Betreff: **Neue Firmware-Versionen für Super Record und Record EPS V3**

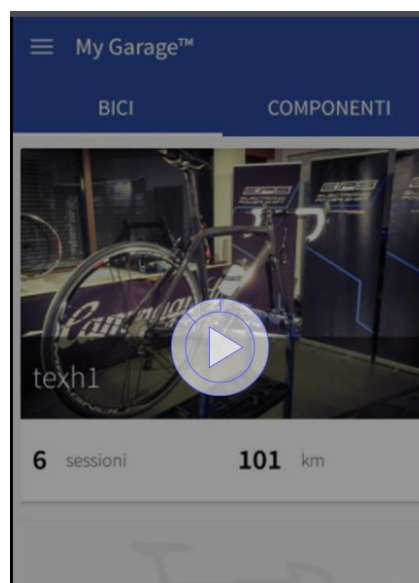
Bei den ersten Versionen der Komponenten **des V3 Interface**, in dem sich auch das Wireless Modul befindet, **und der Power Unit V3** gibt es nämlich frühere Versionen als die aktuellen, die bereits erhältlich sind und zum Download zur Verfügung stehen.

Die neuen Firmware-Versionen sind:

WIRELESS MODUL 1.5.0**INTERFACE 0.1.14****POWER UNIT 0.0.24**
